**Technische Information** (Irrtum vorbehalten und Haftung ausgeschlossen)

**Nr. 18169**    **Schließweg: 90°**

Das Kajütschloss mit Schließhaken Nr. 11110 wird nicht mehr produziert.

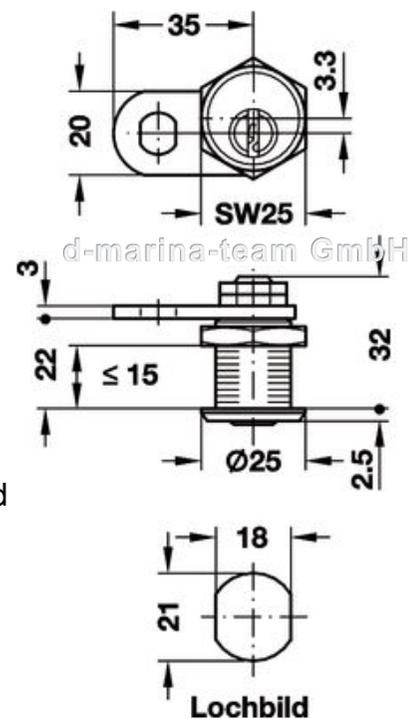
Ersatz hierfür ist das neue Kajütschloss Nr. 18169 dass passend gearbeitet werden muss.

Entweder man nimmt den alten Schließhaken und feilt die Achsaufnahme zum neuen Schloß. passend oder feilt und sägt das Schließblech des neuen Schloss passend zur Aufnahme der Luke
